**Commission économique pour l'Europe**

**Groupe de travail des transports par voie navigable****Groupe de travail de l'unification des prescriptions techniques  
et de sécurité en navigation intérieure****Cinquante-neuvième session**

**Unification des prescriptions techniques et de sécurité  
en navigation intérieure : Code européen des voies  
de navigation intérieure (résolution n° 24, révision 5)****Résultats des trente-sixième et trente-septième réunions  
du Groupe d'experts du CEVNI et propositions  
d'amendement au projet de sixième révision  
du Code européen des voies de navigation intérieure**

Note du secrétariat

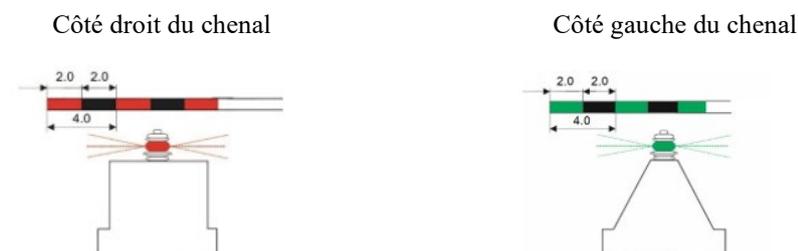
16. Le Groupe a convenu d'introduire les modifications suivantes à l'annexe 8 :

b) Chapitre II D, *remplacer* les figures 3 *bis* et 3 *ter* introduites dans le document CEVNI EG/2020/24, par. 11 b), deuxième puce, *par* les croquis suivants :

Exemple :
